TEMPIO ISRAELITICO

TORINO

MANIFESTO

CALCOLO DELLA SPESA

Tav. IV

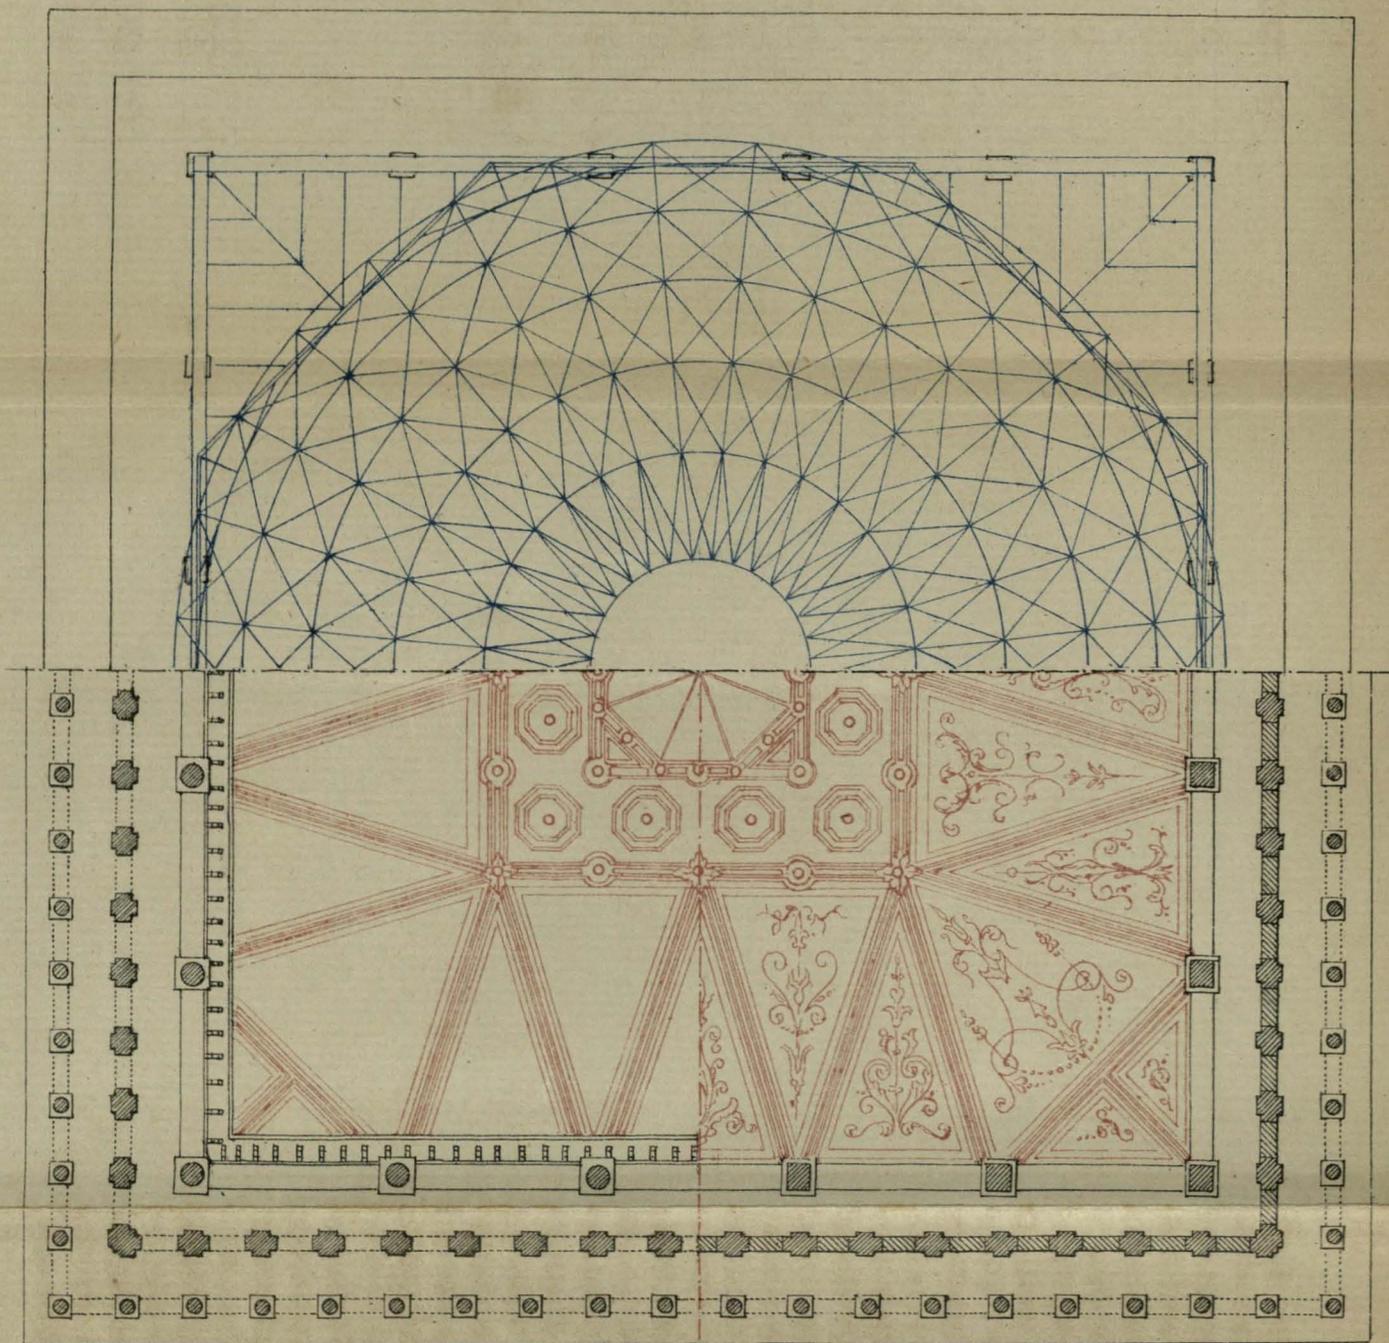
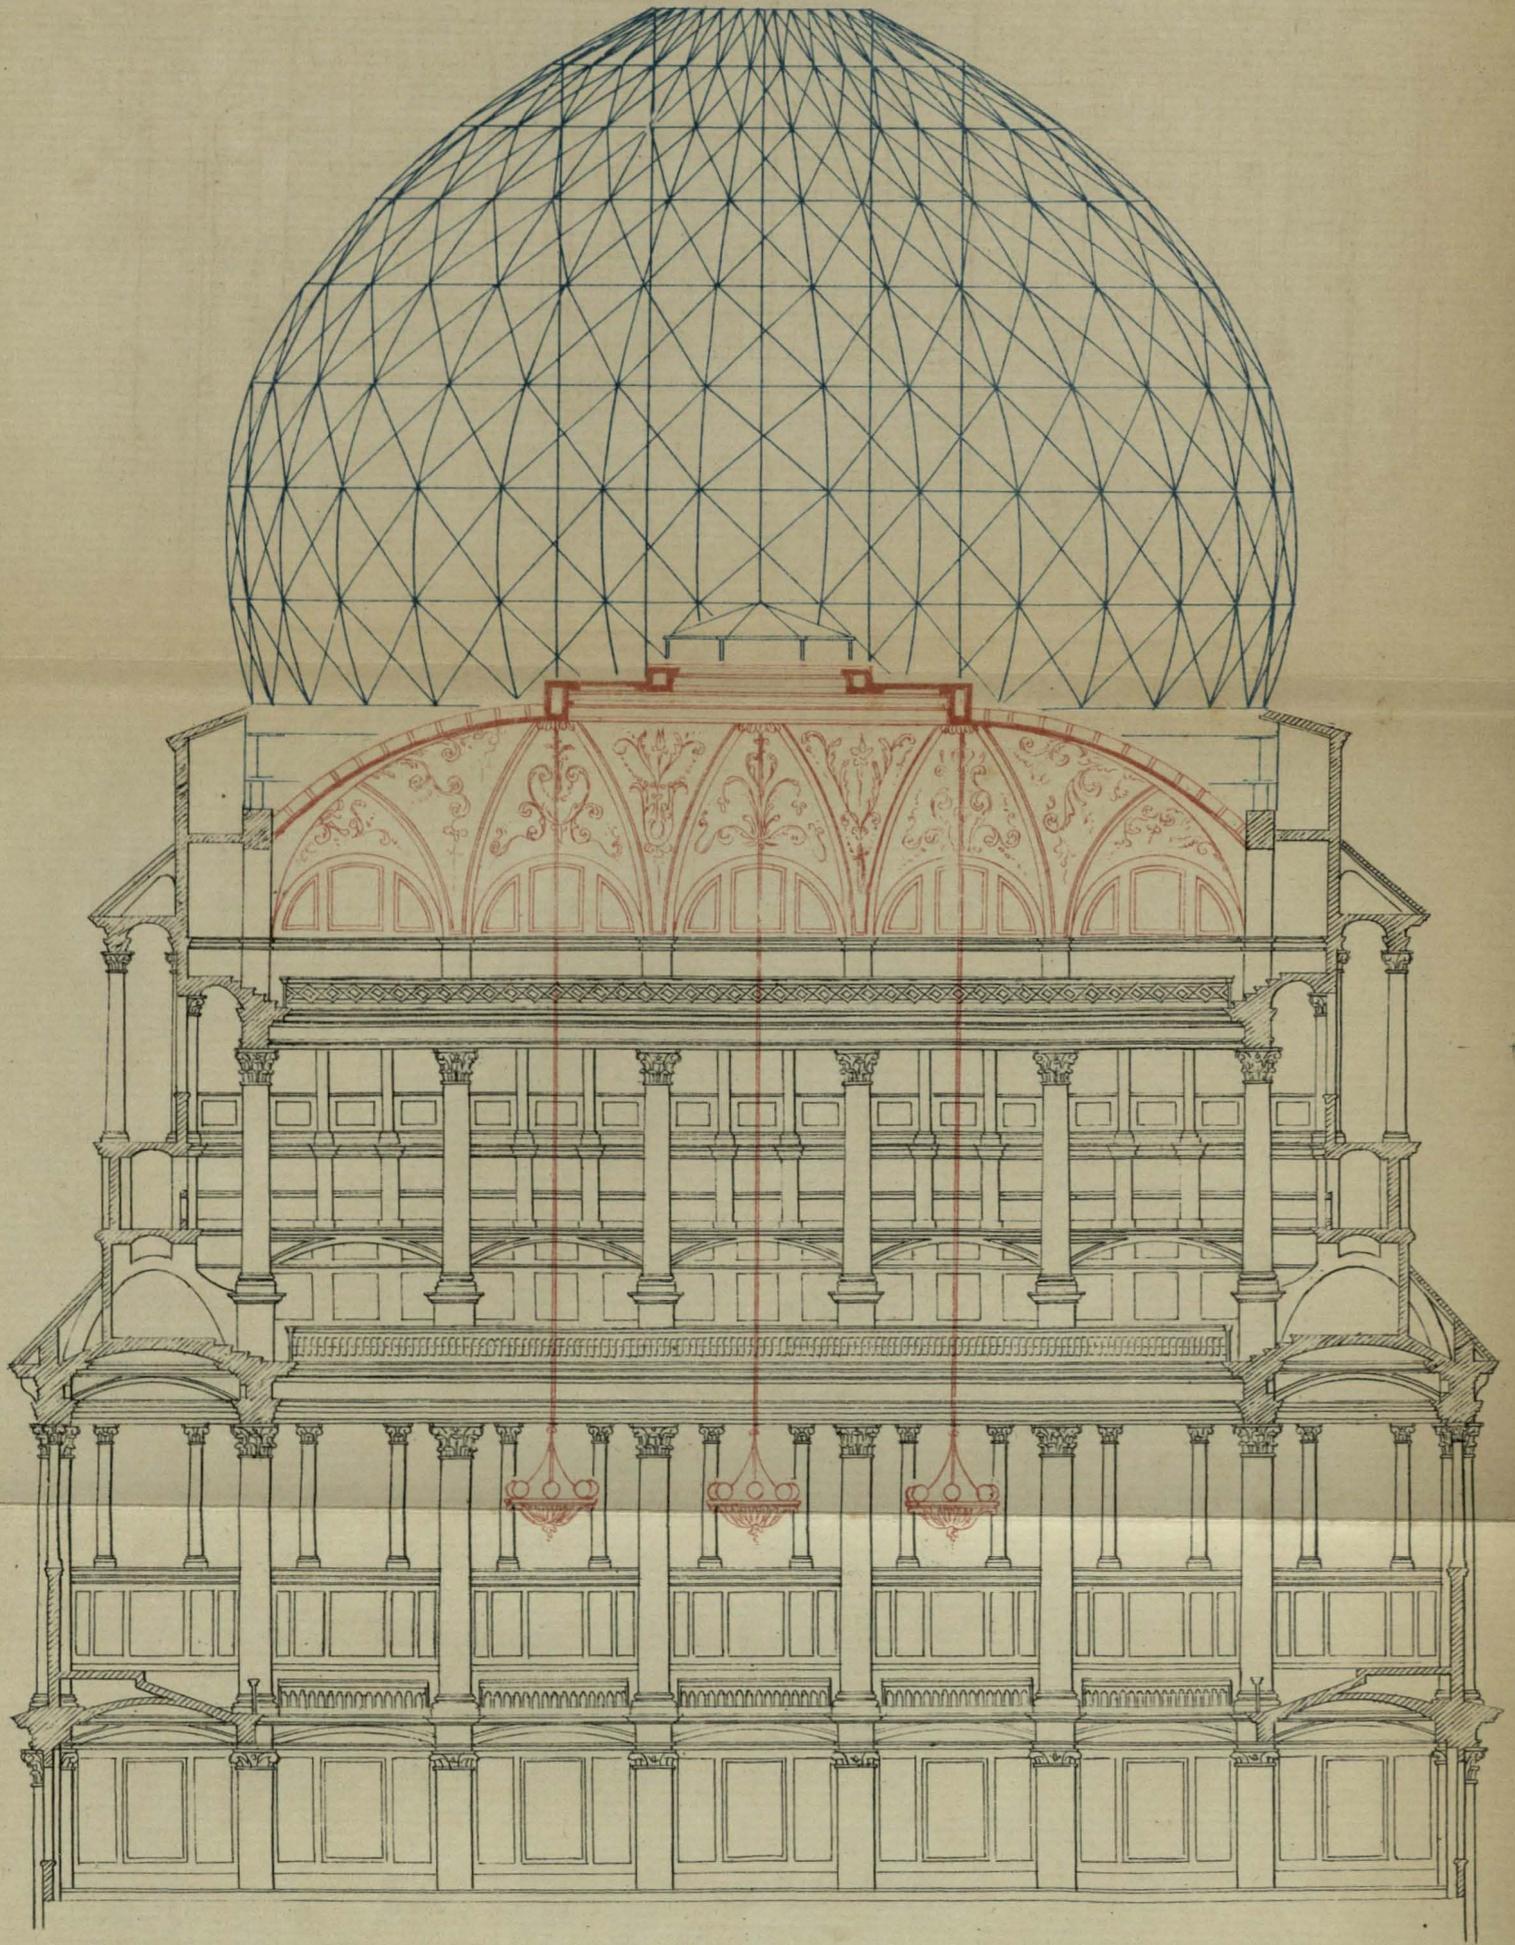
Ciò posto, passano ora a dare un'idea possibilmente chiara e succinta del loro Progetto quale vedesi espresso nella tavola grande già mostrata a codesto Lovese Consiglio, e nelle tavole minori che credettero necessario di allegare a maggiore illustrazione delle sue parti.

Il Progetto invece che i sottoscritti presentano alla Spettabile Amministrazione, limitando l'altezza dell'aula a soli 32 metri dal pavimento (meno della metà di quella assegnata dall'Antonelli), tende a dare alla medesima proporzioni armoniche fra le sue dimensioni orizzontali e le verticali, a coprirla con un vólto artificiale assai leggero a lunette, ed in stretta concordanza colla sveltezza ed eleganza dei sostegni inferiori, ed a velare nello stesso tempo il passaggio dalla forma quadrata dell'ambiente alla forma quasi circolare della cupola. Questa costruzione, decorata di stucchi e dipinti a grandi lunette, aventi il vertice in un'ampia intelaiatura quadrata corrispondente al mezzo degli intercolonnii mediani, porta un superiore soffitto piano a lacunare, nel cui centro si apre un foro ottagonale di metri 5 di bocca a formare lucernario.

Fig. 1

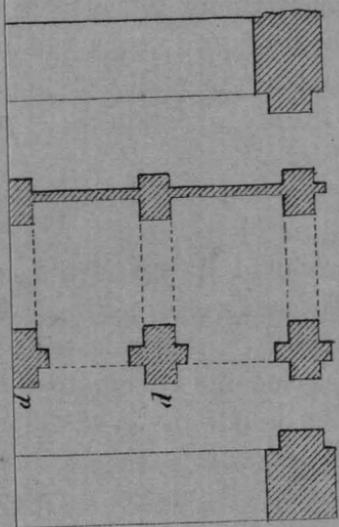
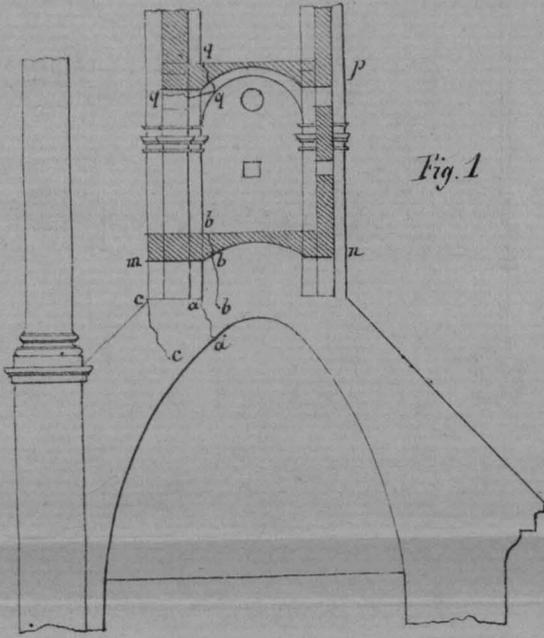
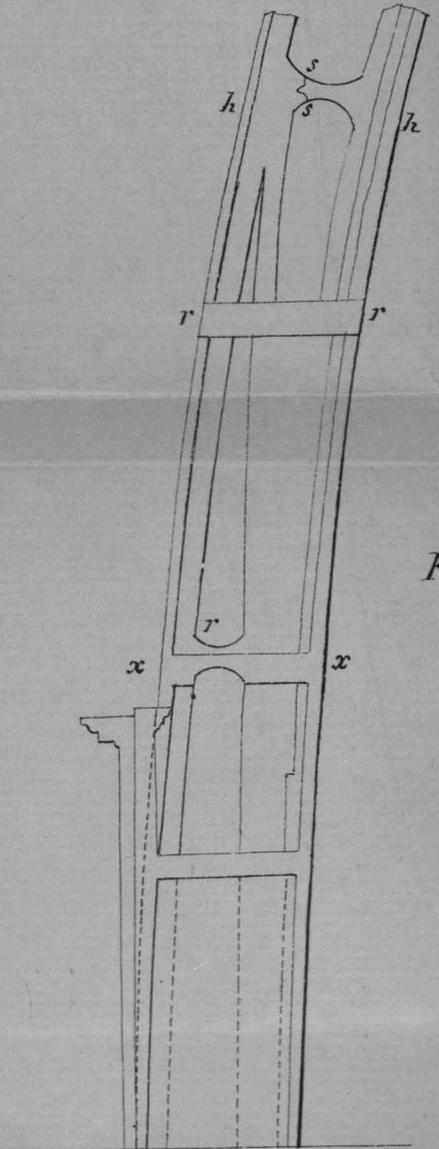
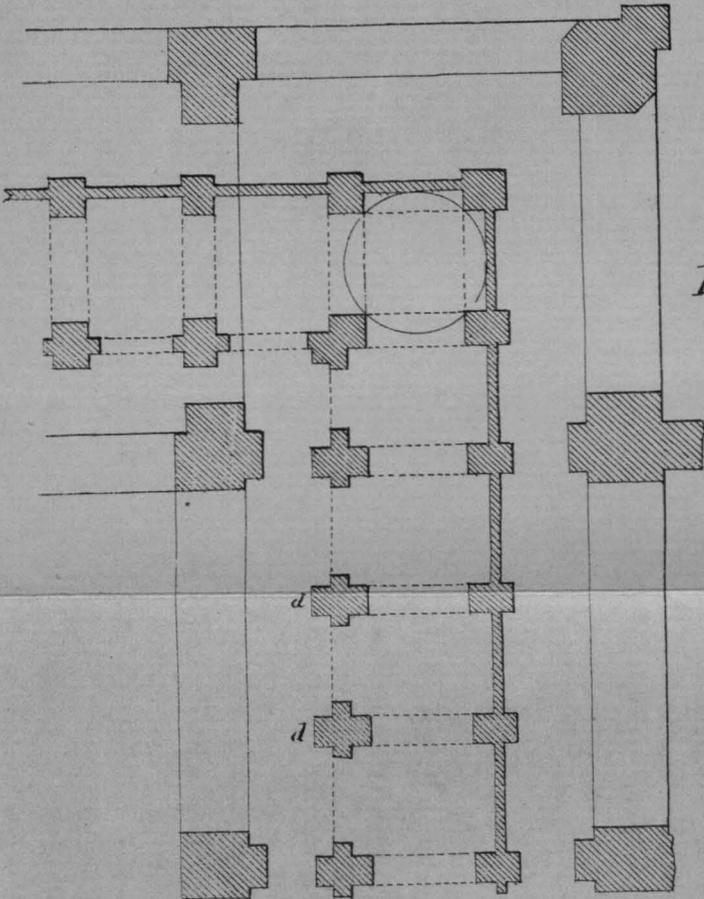
Tali fenditure, *a a*, fig. 1^a, tavola 1^a, appaiono in pressochè tutti gli archi menzionati che sono in numero di 24, pochissimi eccettuati. Sopra taluni di essi anzi si riscontra una seconda lesione *c c* che parte dallo spigolo esterno del pilastrino aggravante l'arco.

2° Lungo l'intradosso delle voltine ribassate *m, n* che collegano alla sommità gli archi trasversali descritti e che formano col loro estradosso il pavimento alle loggette superiori. Ciascuna di tali vólte porta, come vedesi tracciato nella pianta fig. 2^a, due pilastrini intermedi *d d*. La linea di disgiunzione è segnata *b b b* nella figura 1^a: essa appare in modo assai distinto e ricorre su tutte le voltine menzionate e perciò lungo tutto il perimetro del corrispondente quadrato icnografico ed attraversa tutto lo spessore della vólta.

I due ordini di lesioni fin qui menzionati, provengono evidentemente dall'enorme pressione sopportata dagli archi a catenaria così malamente aggravati sopra un loro fianco, e dalle vólte ribassate compresse for-

temente nei punti *b b*, figura 2^a. S'aggiunge che anche taluno dei pilastri di sostegno *d d* poggianti sulle vòlte sceme menzionate mostra qualche mattone spaccato.
